Mission régionale d'autorité environnementale
ÎLE-DE-FRANCE

Avis délibéré
sur le projet d'exploitation d'une carrière à ciel ouvert et
d'installations de traitement et stockage de déchets situé à
Saint-Ouen-l'Aumône (95)

N°MRAe 2021 - 5581

Figure 30 : Bassins versants à l'état initial

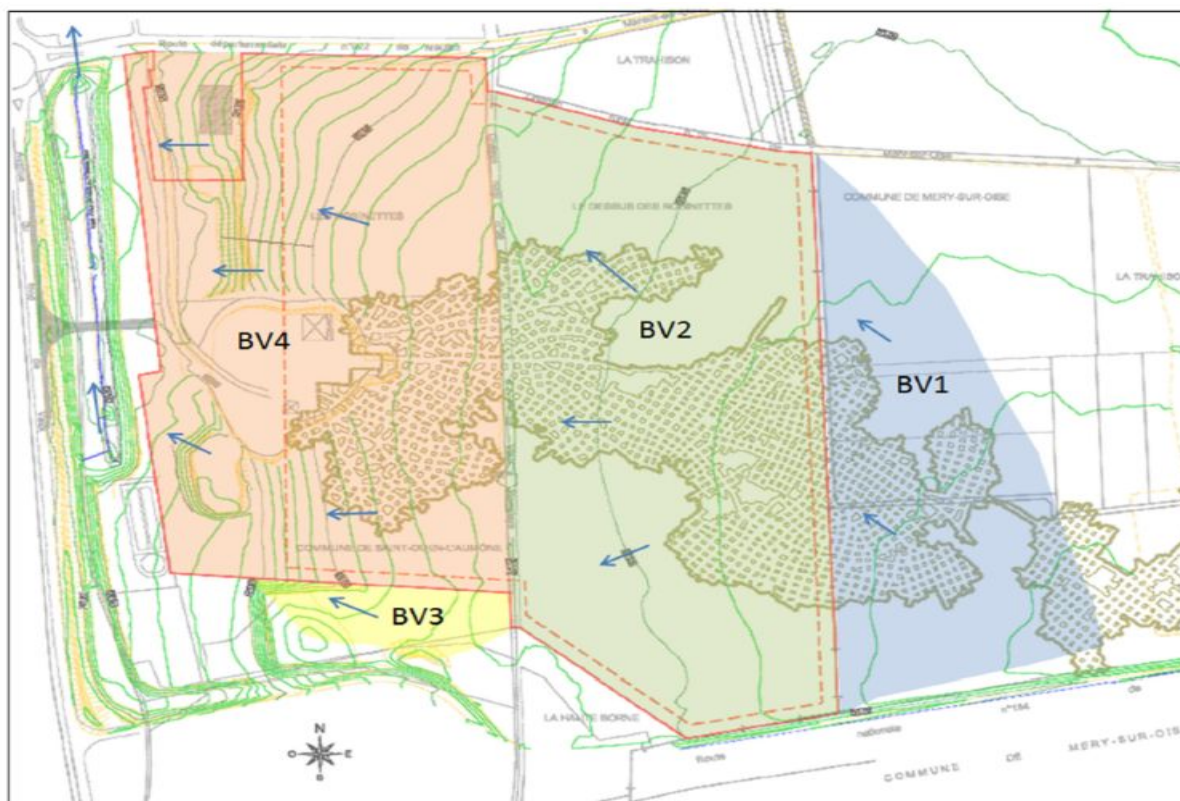
La MRAe signale que selon le guide « *Surveillance de la qualité des eaux souterraines appliquée aux ICPE et sites pollués* » de juin 2019 et rédigé par le BRGM et l'INERIS, un réseau de surveillance comprend, *a minima*, 3 piézomètres.

- préciser, pour la bonne information du public, dans l'étude d'impact, la localisation du captage d'eau destinée à la consommation humaine le plus proche du site et en position avale ;
- détailler les mesures prises en cas de déversement accidentel de produits polluants (hydrocarbures, huiles...) sur les sols en dehors de l'aire étanche et les actions engagées pour la gestion des éventuelles terres ainsi polluées ;
- justifier la réalisation d'un réseau de surveillance de la nappe souterraine à l'aide de 2 piézomètres.
